춘천시 주택 에너지진단

1. 건물개요

BlowerDoor-System

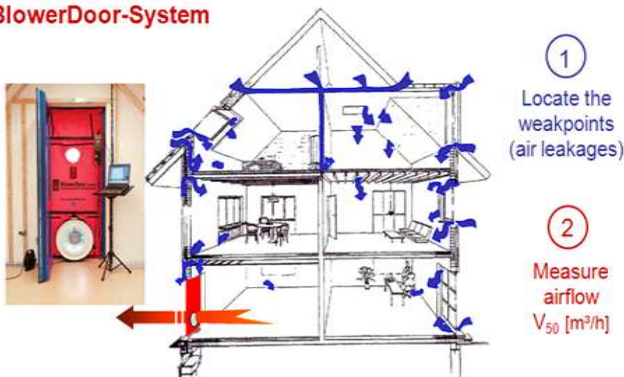
1)현장 기밀도 진단(CGSB 결과값은 4.85/h,가압 평균은 생략함)

현장의 바람의 영향으로 상관관계 계수가 0.999이상이지 못하고 0.997수준이지만 인증할 만한 진단이다.

CGSB 규격으로 진단하였는데 , 가능한 일반 주택에 대하여서는 KS ISO 9972로 진단하여야 할듯하다, 아직은 이 규격이 국내 기밀 규격이니 말이다.

통상 아파트의 기밀도가 1.5/h이내 인 것을 고려하고 좋은 창호를 선택한 것에 비하면 기밀도가 아주 많이 나왔다. 쾌적도, 에너지효율 등을 위하여 기밀도가 3/h이하 정도라도 나왔으면 좋았을 것이다. 에너지와 환경을 위하여 공조환기 장치가 없는 경우에 적당한 수치라고 생각 되어진다.

(1)창문 침기(전체 창과 문이 이런 경향이 있다)

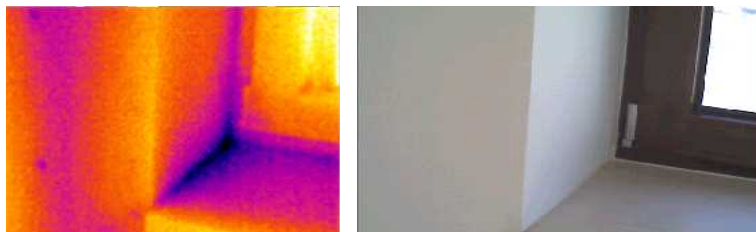
우레탄 폼 종류로 시공하였는데 아직 시공한지 얼마 되지 않아서 폼의 수축이 일어나지 않아서 그나마 창 프레임과 벽체 사이의 침기가 많지는 않아 보이지만 겨울, 여름 등을 지나고 나면 시공한 폼이 수축이 되어 더 틈새가 만들어져서 침기가 더 커질 것이다. 좋은 창호를 선택하였다 하더라도 시공이 폼만으로 시공 시에는 수축이 커져 침기로 인한 결로, 열교 등이 발생한다.

실내 벽체와 창과의 틈새 사이의 온도 차를 보면 1.6도에서 2도 차이의 편차가 발생한다. 이 온도차가 한 겨울 외기 온도가 더 내려 갈 경우 5도 이상 차이가 날 경우는 결로가 발생할 소지도 있다.

건물외피에 해당되는 창호 등은 가능한 조금 더 건축비를 투입하여 영구적이고 장기적으로 보면 더 경제적인 외피전용 폼 팽창성 테이프와 기밀 테이프 시공함이 바람직하다.

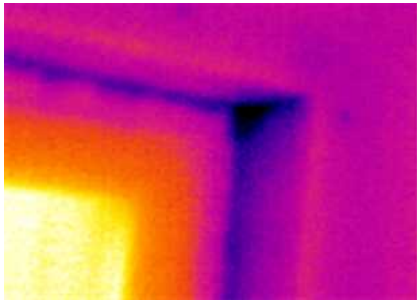
창과 이어지는 벽체 좌측 아래 틈새에도 약간의 침기가 있다 , 실내, 외 온도 차이가 커지 않아서 열화상 사진의 해상도가 낮은 점은 이해를 바란다. 적은 침기 부위는 열화상 측정기만 가지고는 판단이 어렵고 블러도어를 동시에 진단 시에 정확한 침기 위치 등을 파악할 수가 있다.

모든 창호가 시공 된지 얼마 되지 않아서 폼이 수축되지 않아서 침기가 많지는 않지만 , 기밀재로 시공되지 않아서 창호와 벽체사이 침기가 있다.

(2)벽체 및 구조체의 침기(기밀재 미 시공으로 틈새가 많음)

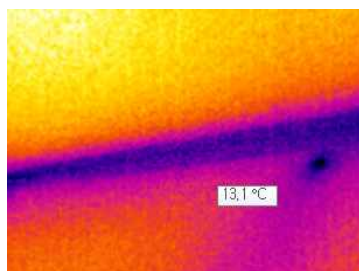
목재 기둥과 벽체 틈, 창호 틈 등에서 침기가 있다. 벽체 시공 시에 기밀 시공하지 않아서 곳곳에 침기가 있다.그 온도 차이는 1도 이상이다.

천정과 벽체 틈 사이 침기가 있다. 곳곳 틈 사이 틈새 침기가 있다 .

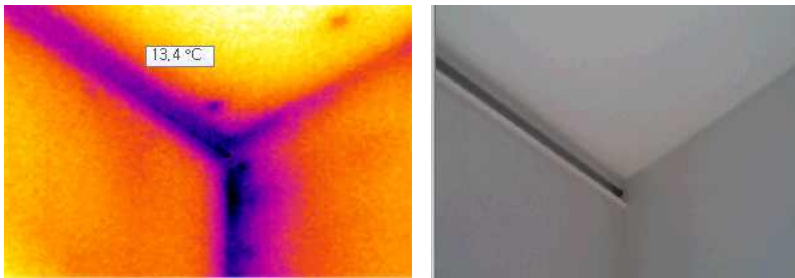
벽체 모서리 사이 곳곳에 틈새 침기가 있다 각 온도차는 1.5도 이상이다 (당일 실내, 외 온도 차이에서)

모든 외 벽체 틈 사이에서 침기가 있다.

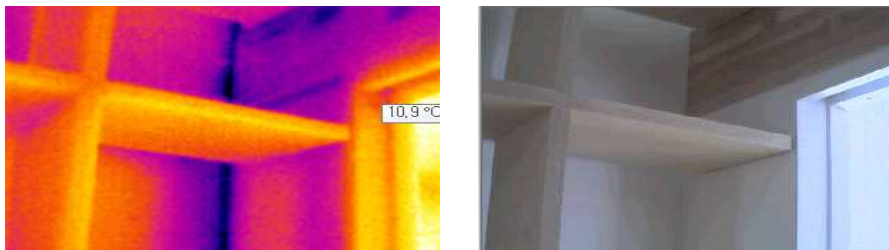
구조 체 틈 사이마다 침기가 있다.

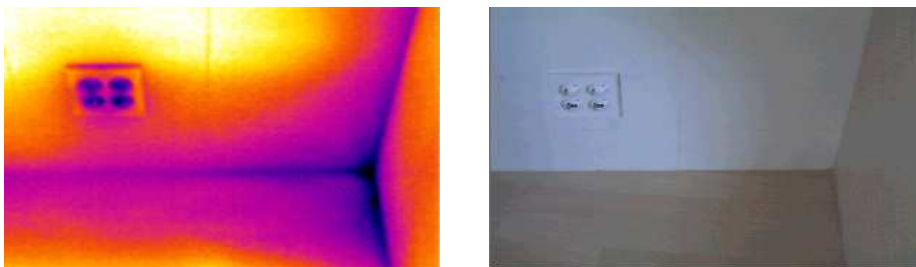
싱크 대 배수구가 이미 사용 되었던 것인데, 침기가 있다는 것은 시공 시에 연결 밀봉 시공해야 한 듯 하다. 추후 냄새 역류 가능성 있다.

콘센트와 벽체 틈 사이 침기 되는 모습(기밀 시공 안 된 것이 아쉽다)

미 완성 상태의 전기구 메립 공간인데 하루 빨리 시공이 마무리 되어야 할 듯하다 이곳에서 4도 이상 편차의 침기가 있다.

b. 국내 창호 인증기준과 검증(용기창호 페도라)

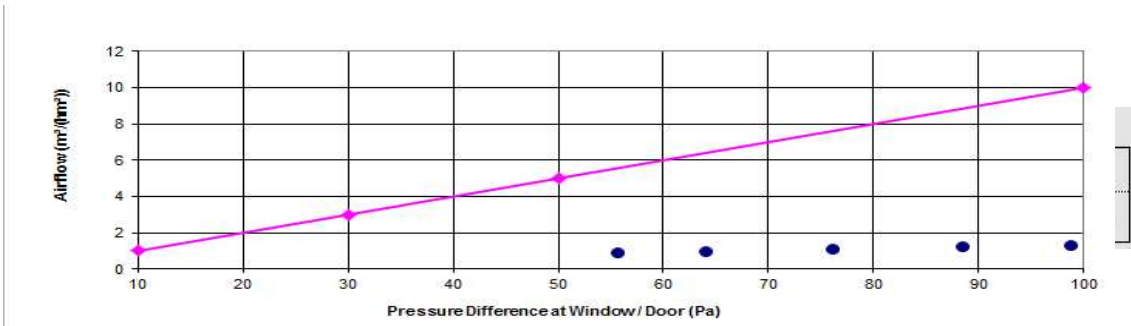
(파란 점이 각 압력하에서 현장 침기를 나타내고, 붉은 선이 인증 기준선이다)
 국내 창호 인증기준은 쉽게 도달이 가능한 침기량과 창호 면적과 비교한 기준밖에 없다. 국제 수준과 비슷한 품질의 창호를 소비자가 국내 창호를 선택하게 하기 위해선 국내 창호 품질 수준을 높이기 위해서 꼭 침기량과 창호 둘레 길이 기준도 하루 빨리 마련이 되어야 한다. 지금 처럼 지속적으로 국제 수준과 차이가 있게 되면 국내 창호 산업 자체가 공멸되기 때문이다, 이번 진단한 용기창호 폐도로는 국내 기준 1등급을 확실히 부여주고 있다. 다만 시공된 모든 창호가 같은 성능을 발휘하였다면 좋았을 것이다 점차 국내 생산한 창호도 그 성능이 일정하게 관리 되었으면 한다.

1)바닥과 동측 벽체와 열교(동측만 검사 결과 열교가 보이지 않는다)

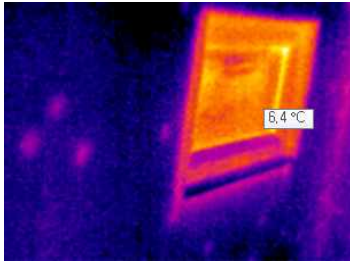
2시간 정도 난방을 돌린 후에 열화상 검증하였는데 열교가 보이지 않는 듯하다 , 측정 하는 날 실내, 외 온도차가 거의 없어서 해상도가 좋지 못하였다. 이 점 이해를 구합니다.

*땅 바닥과 벽체 연결 사이에는 열교가 전혀 없었음

(여기에 열교가 있을 경우에 열교를 줄이기 위해서는 외부와 단열재로 열적으로 완전하게 분리하는 것 일게다 추가적으로 벽체와 바닥과 45도 이내의 각도로 단열 Skirt을 50cm이상 시공하면 효과가 좋을 듯하다.)

3)동쪽 창문에서의 열교(단열재 고정 화스너의 점 열교도 보인다)

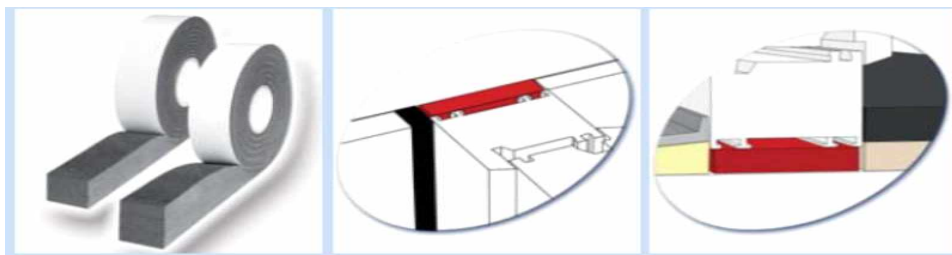
문 둘레에 스틸로 방사율이 다르다는 것을 고려하더라도 나무 틈새와 문의 틈새에서 실내 데워진 공기가 전도 되고 있다 단순 잡아도 1도 정도 차이가 나는 듯하다 .

유리와 프레임 연결 부위에 미세하게 선 열교가 약간 있다 , 벽체와 창 프레임 사이 기밀 시공 하지 않아서 생기는 열교가 있다.

-->>>창호(문) 시공 방법에 대한 솔루션

(외피 구조체등 시공 시 외피전용 Foam Joint tape활용)
